**GMINA PARZĘCZEW
UL. POŁUDNIOWA 1
95-045 PARZĘCZEW**

R-g.271.8.2021

Dotyczy: postępowania o udzielenie zamówienia publicznego na realizację zadania inwestycyjnego pn: „Zagospodarowanie przestrzeni publicznej nad zalewem w Parzęczewie.”

Garby o prawidłowo wyprofilowanych kształtach

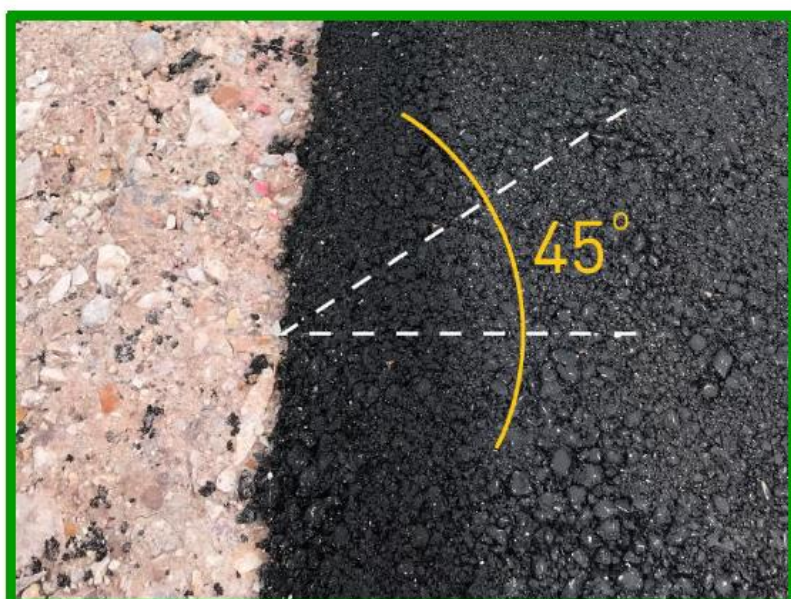
j) Wszystkie przeszkody wchodzące w skład rowerowego placu zabaw -PUMPTRACK (garby, muldy, przeszkody złożone itp.) muszą być wyprofilowane w taki sposób, aby umożliwiały płynną jazdę. Niedopuszczalne jest wyprofilowanie przeszkód wymuszających „nerwową jazdę” tzn. zbyt ostrych, o szpiczastych kształtach.

Niepoprawnie wykonany garb –o licznych nierównościach i złym kształcie

Niepoprawnie wyprofilowany garb –podjazd i zjazd płaski, szpiczasty kształt przeszkody

Część przytoczonych powyżej parametrów została uwzględniona w projektach (m. in. na stronie 13, str. 18 projektu budowlanego zamiennego) oraz na rysunkach. Część wynika z ogólnych wymagań wykonywania nawierzchni asfaltowych. Niemniej jednak Zamawiający dopuszcza zaproponowane parametry określone w podpunktach od a) do q), przy czym w punkcie d) rodzaj nawierzchni pozostaje z projektu budowlanego zamiennego.
